Mission régionale d'autorité environnementale

Avis sur le projet de construction d'une centrale photovoltaïque au sol sur l'ancien site de lagunage et bassin de décantation de l'usine de sucre Cristal Union à Sermaize-les-Bains (51), porté par la société URBA 224

n°MRAe 2019APGE98

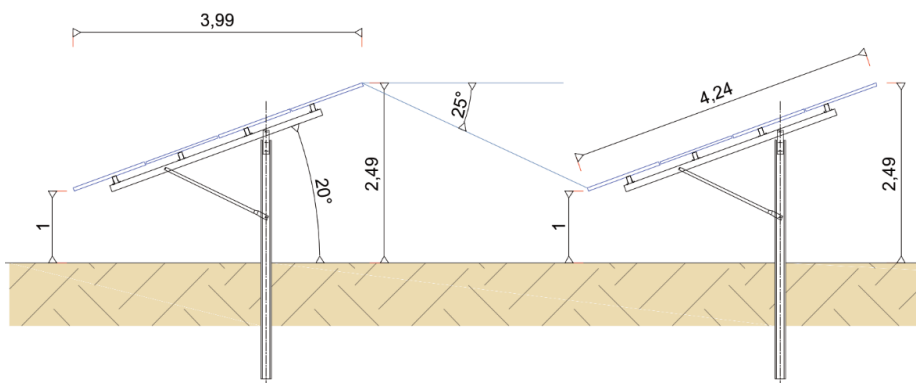
La partie haute de la table sera à 2,49 m et la partie basse à 1 m. L'espace longitudinal entre les tables est de 3 m. Les panneaux seront ancrés au sol à l'aide de pieux battus, à raison de 5 pieux par table. La durée du chantier est estimée à 6 mois.

Cartographie des habitats naturels

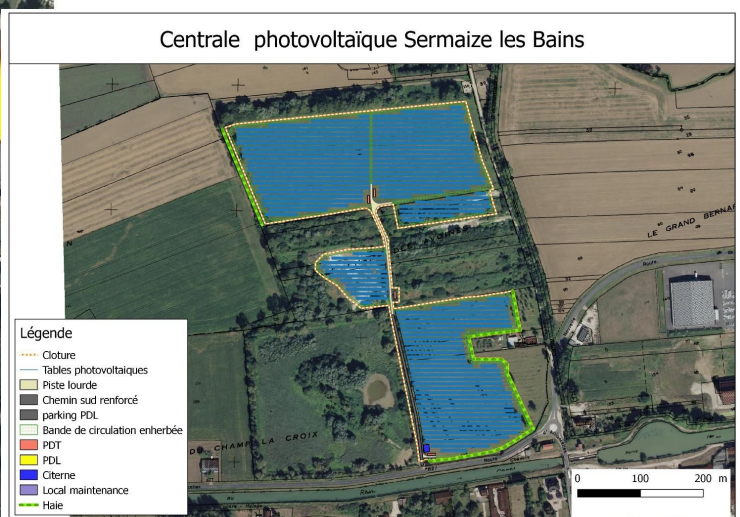
L'Ae note que des tables de panneaux solaires vont être installées sur une prairie de fauche humide et une autre roselière que celle préservée en partie sud-ouest du site (voir figures ci-dessous). Ces zones ont été confirmées comme zones humides avérées dans une étude hydrologique jointe en annexe du dossier.

Les prairies de fauches humides inscrites à la liste rouge des habitats de Champagne-Ardenne et mésophiles présentes ont été considérées (partiellement pour la prairie mésophile) comme zones humides réglementaires.

Or, cette implantation risque de provoquer un assèchement du sol sous l'emprise des tables et donc augmenter les impacts induits sur la fonctionnalité biologique et écologique des habitats de zones humides. L'étude de l'impact de ces tables en prairies de fauche humide et roselière n'a pas été menée.
